Verlag Omgevingsdialog

Transformatie gebied Hezelaar

Verhoeven | De Ruijter: tekening Gebiedsvisie juli 2022

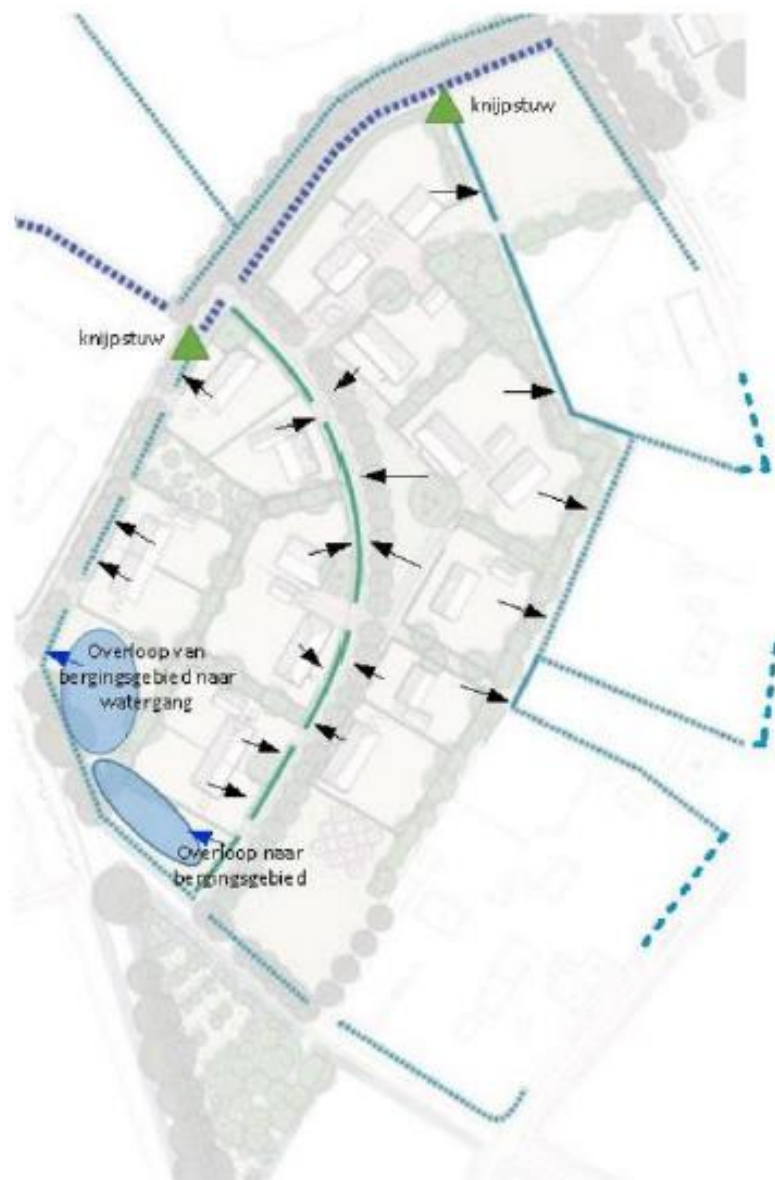
- Punt 1.3* *Bezwaar tegen 2 kavels aan de Gemondseweg. Er worden hierbij zorgen geuit over dat er ten gevolge van de landschappelijk inpassing een zichtlijn verdwijnt en dat deze kavels zijn geprojecteerd buiten het te ontwikkelen kerngebied.*

- Voor het financieel haalbaar maken van het plan is gekeken naar mogelijkheden van het realiseren van woningen buiten het zogenaamde kerngebied van het plan (Hezelaar 5b en aangrenzende percelen). Op een perceel aan de Gemondseweg ter hoogte van de woning Gemondseweg 8a is een geschikte locatie daarvoor gevonden. Ten gevolge van het akoestisch onderzoek hebben we het stedenbouwkundig ontwerp van deze woningen bijgesteld. In het meest recente ontwerp is er sprake van één (gesplitste) langgevelboerderij die evenwijdig aan de weg is geprojecteerd en daarmee onderdeel uitmaakt van de lintstructuur. Zie onderstaande afbeelding.

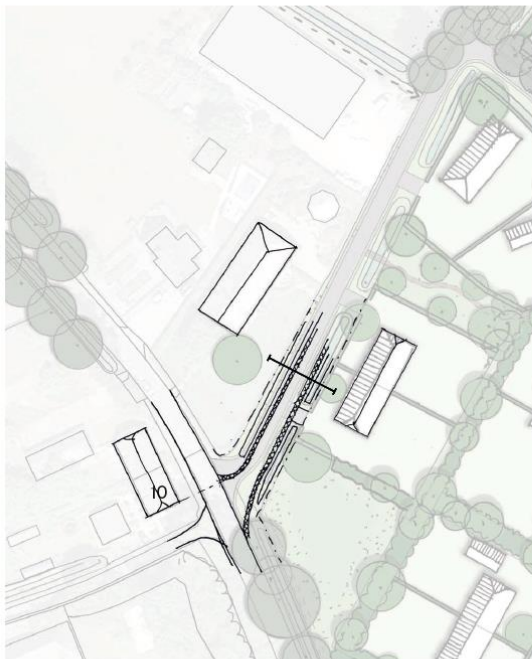
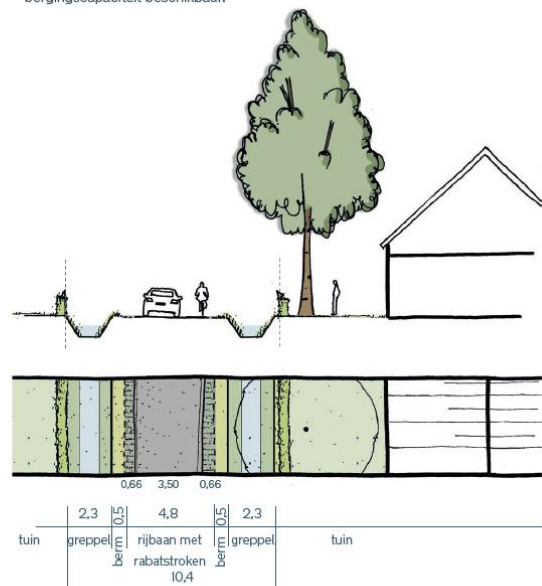
Punt 18.1 *Hoe vindt deze precies plaats? Moet dit op de Hezelaar? Kan de omgeving deze toename absorberen? Hoe kan er voorkomen worden dat 's-Avonds koplampen in woningen schijnen?*

Reactie 18.1 Zie de reactie bij 5.1. Het kruisingsvlak Gemondseweg-Gemondseweg hebben we bijgesteld. Dit ter voorkoming van overlast ten gevolge van koplampen van verkeer die in de woning Gemondseweg 10 gaan schijnen. Zie hieronder de bijgestelde tekening.

- Profiel aanpassen naar dubbelzijdige (smallere) greppel
- Asphalt-aansluiting Gemondseweg buiten zichtas voorgevel #10
- Vraag of veranderen van greppel (structuur en capaciteit) opgelost kan worden in het waterhuishoudkundig plan. Door de opsplitsing gaan m³ bestaande watercapaciteit verloren. Binnen de overhoeken/akkereldjes is ruimtelijk in ieder geval voldoende extra bergingscapaciteit beschikbaar.

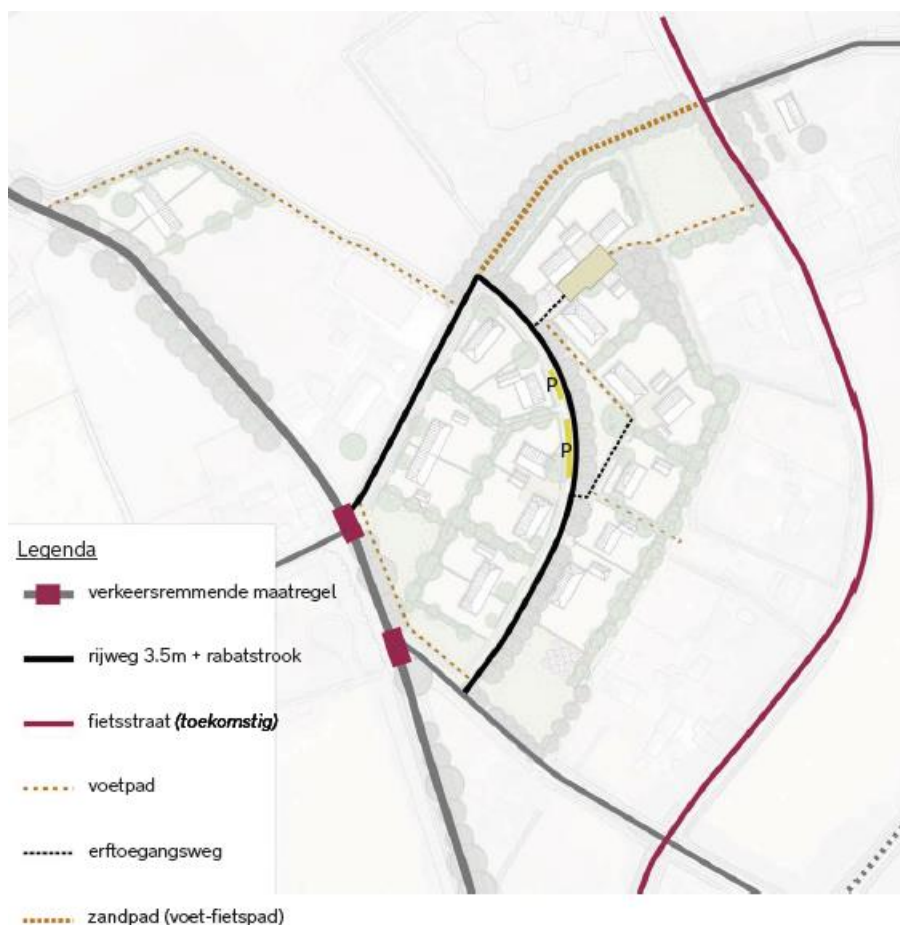
Punt 20.1 *Wordt dit laantje goed berijdbaar gemaakt? Kan een goede ontsluitingsroute voor de fietser betekenen.*

Reactie 20.1 Het eerste deel van dit laantje wordt ingericht gelijk als de nieuwe ontsluitingsweg. Het gedeelte onder de populieren blijft onverhard en behoudt zijn functie als 'voet- fietspad'. Zie afbeelding hieronder.

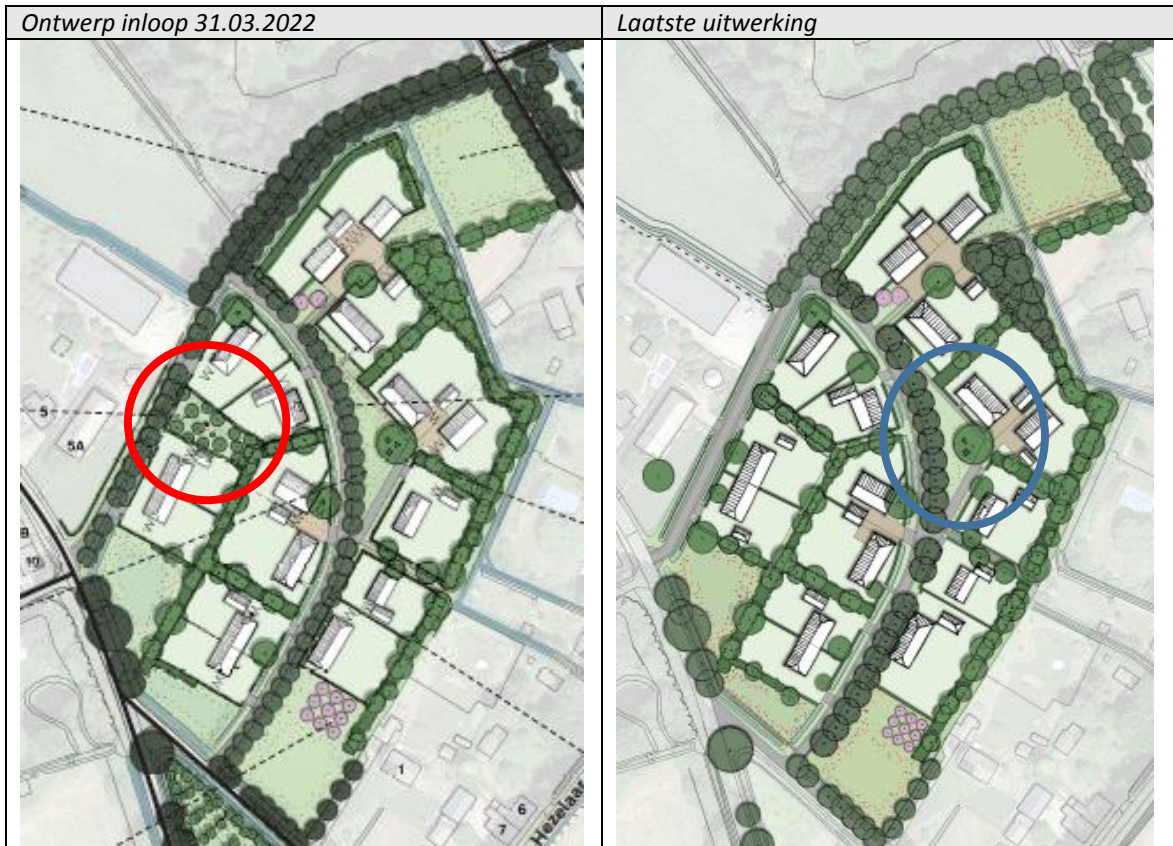
26. Welk weilandje worden mede ingericht als speeltuin?

Reactie 26.1 Ten gevolge van de uitkomsten van het akoestisch onderzoek hebben we de nieuwe kavels moeten opschuiven naar het noorden. Hierdoor is de informele speelplek aan de Gemondseweg (rode cirkel) komen te vervallen. Op het driehoekig pleintje aan de nieuwe ontsluitingsweg is thans een speelvoorziening bedacht. Zie hieronder het verschil in ontwerpen.
